监理工程师通知单

工程名称：通威公安县藕池镇扁担湖渔场 100MW 渔光一体光伏电站项目

JXM15-JL01-032

事由：关于光伏区防雷接地及桩头防腐的事宜

图 1

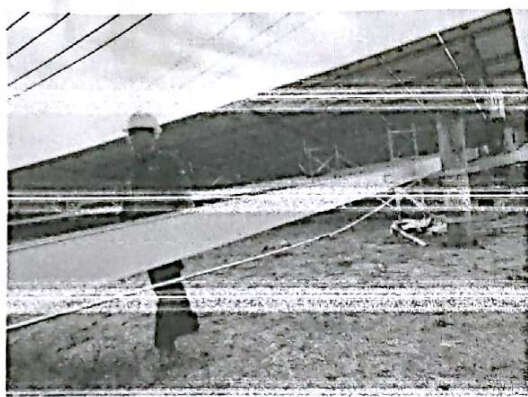
1. $\phi 16\text{mm}$ 圆钢之间搭接过程中搭接长度不够（圆钢搭接面为直径的 6 倍）（附图 1）。
2. 焊接不规范，表面不饱满（附图 2）。
3. $\phi 16\text{mm}$ 圆钢与立柱搭接长度不够（圆钢搭接面为直径的 6 倍）且工艺不美观（附图 3）。
4. 桩头防腐涂刷时，部分桩头铁件未除锈干净就进行底漆施工（附图 4）。

针对以上问题，望你单位规范施工，对以上问题立即整改。
